TRONDHEIM KOMMUNE

Anton Bergs veg 56 A og B, gnr/bnr 194/406 m.fl., detaljregulering, sluttbehandling

Planbeskrivelse

Figur 11a - Sol/skygge 21. mars kl 15.00

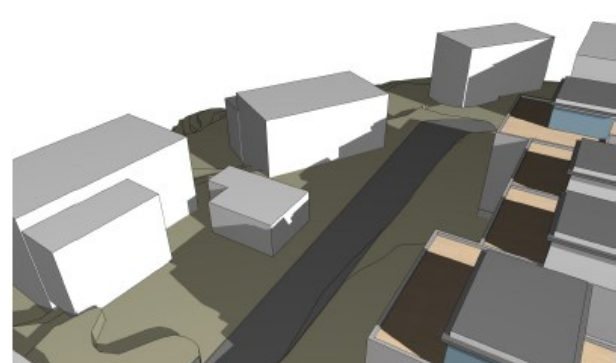
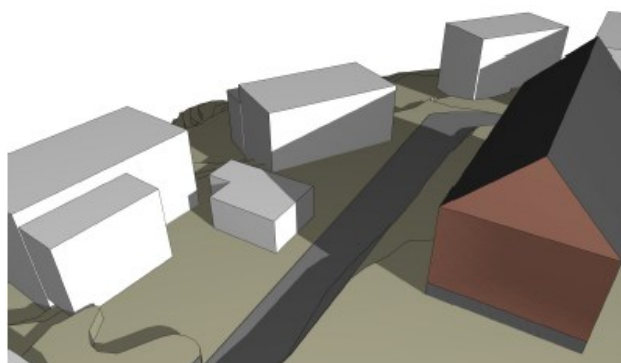
2. *Bomiljø, boligkvalitet og bebyggelse*
Mener krav til uterom er 1.825 m², og at planforslaget ikke oppfyller krav til uterom i KPA. Forventer 3D-dokumentasjon av solforhold vinklet fra nordøst, nordvest og nord. Forventer at utbygger bidrar til felles leke- og oppholdsareal ved å opparbeide et nytt felles lekeområde på felt FC/D i R378e. Mener opparbeidelse av f_G1 gir liten bruksverdi.

1. Mener prosjektet er massivt og dominerende i forhold til eksisterende bebyggelse, og at prosjektet reduserer lys og sol for flere boliger. Løvaas mener utbyggingen vesentlig forverrer lys- og solforhold. Planlagt bebyggelse vil få samme høyde som mønet på eksisterende låve og vil være lengre. Løvaas mener størrelsen vil oppleves mer påtrengende en dagens låve.
2. Sier de har sol på uteplass mot syd og inn i leiligheten fram til kl. 10.00 store deler av året, og mener denne vil forsvinne som følger av utbyggingen.
Mener vedlagte sol/skyggeanalyse er feil, da de har observert sol i sine vindu kl. 12 - ca kl 14 hele året, og analysen viser skygge foran deres hus.

Det er utarbeidet sol/skyggeperspektiv mot Anton Bergs veg 32. Utsnittet viser boligene som blir mest berørt av endrede sol/skyggeforhold (se figur 12).

1. Låvens møne ligger på kote 142,24. Tillatt byggehøyde er kote 140, men det tillates bygd to meter over dette for deler av takflaten. Plassering og utbredelse av loftstue og pergola er presisert i planens bestemmelser, og det er stilt krav til avstand mot nordvest nettopp for å minske konsekvensen for naboer i nordvest. Justering av byggets plassering (1,5 meter mot sørøst) bidrar også til å redusere konsekvensene for naboer i nordvest.
2. Perspektiv mot 32 A og B (se figur 12) viser at det er sol på fasaden, også i eksisterende situasjon, kl 12 i mars. Analysen som fulgte ved høring viste kun skygge på bakken, og det var ikke noe i analysene som anga om det var sol på fasaden eller ei. I tillegg til at man ved perspektivet har fått bekreftet at det er sol på fasaden ser man også at ettersituasjonen gir bedre solforhold for 32 A og B.
